**Enquête publique au titre de la déclaration
d'utilité publique pour servitude de passage et au
titre du code de l'environnement concernant la
demande présentée par le syndicat
d'alimentation en eau potable (SDAEP) des Côtes
d'Armor pour permettre la pose de canalisation
(interconnexion d'eau potable) entre Le Rhun sur
la commune de Camlez et "Pont Scoul" sur la
commune de Plouguiel.**

ENQUETE PUBLIQUE UNIQUE

23 janvier 2017 – 24 février 2017

Conclusions et Avis

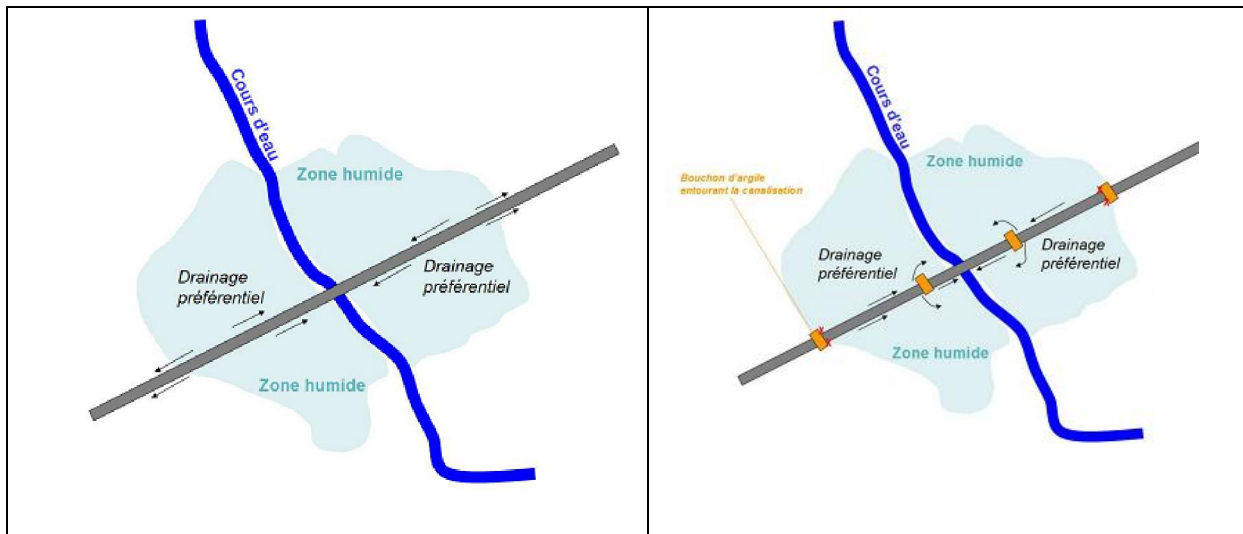
En ce qui concerne la zone humide au niveau du cours d'eau traversé, la canalisation est parallèle au sens d'écoulement, il y a donc un risque d'accélération des écoulements.

Cependant, cet impact est toutefois à relativiser du fait que la phase travaux se fait sur une emprise de seulement 8 mètres en zone humide contre 12 mètres en temps normal. D'autre part, au niveau du ruisseau, la traversée de la zone humide se fera de manière perpendiculaire à celle-ci et non longitudinale, ce qui réduira la surface impactée concernant cette zone humide.

D'autre part, des écrans d'argile seront mis en place en amont et en aval des zones humides pour éviter que la canalisation entraîne une modification du drainage naturel par un drainage préférentiel (écoulement pelliculaire) et un assèchement de la zone humide. Ces écrans d'argile seront disposés autour de la conduite tous les 30 mètres, comme le montre la figure suivante, mais dans tous les cas en entrée et en sortie de zone humide. "

Pour les zones humides, on s'assurera que les engins de chantiers évitent au maximum de circuler sur ces zones, qui seront préalablement délimitées. Les engins de chantier circuleront sur des plaques de répartition de charge pour éviter de tasser le terrain et limiter ainsi la modification des caractéristiques du sol.

La terre végétale et les horizons inférieurs du sol extraits lors de la réalisation de la tranchée seront mis de côté séparément puis remis en place en respectant le profil initial du sol sans apport de matériaux. La remise en place de la terre végétale en fin de travaux permettra de conserver le stock de graines de la formation naturelle, ce qui favorisera la réinstallation des espèces. A la fin des travaux, il sera procédé au décompactage du sous-sol dans la piste de travail avant remise en place de la terre végétale. Le tassement des horizons devra être le plus proche possible de l'état initial afin de ne pas créer un effet barrage (trop compacté) ou un effet drainant (pas assez compacté), ce qui favorisera la réinstallation des espèces. Progressivement, les espèces les moins sensibles aux modifications se réimplanteront sur l'emprise du chantier et les autres espèces se réinstalleront par la suite.

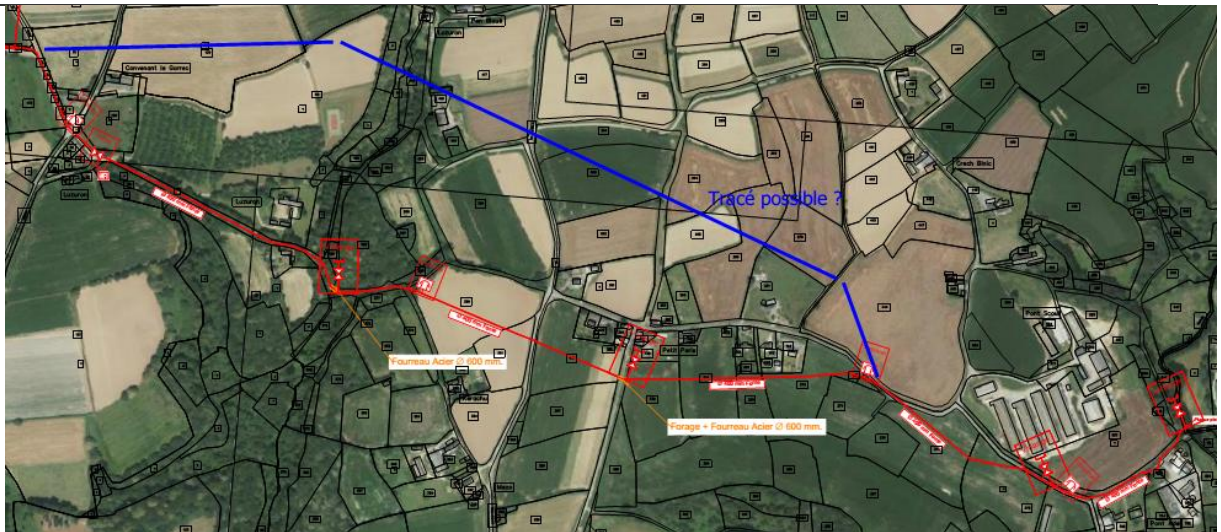
Je demande que le tableau fourni soit complété et que les conventions des propriétaires des 5 dernières parcelles me soient transmises.

Le maître d'ouvrage a transmis au commissaire enquêteur un tableau interne confirmant que l'ensemble des propriétaires a signé la convention. En ce qui concerne les propriétaires décédés, la signature est actuellement chez les notaires.

Je confirme que ce tableau interne au bureau d'étude de Maitrise d'œuvre démontre que toutes les mesures pour prévenir et indemniser les propriétaires et les exploitants ont été prises et validées par ces mêmes propriétaires et exploitants.
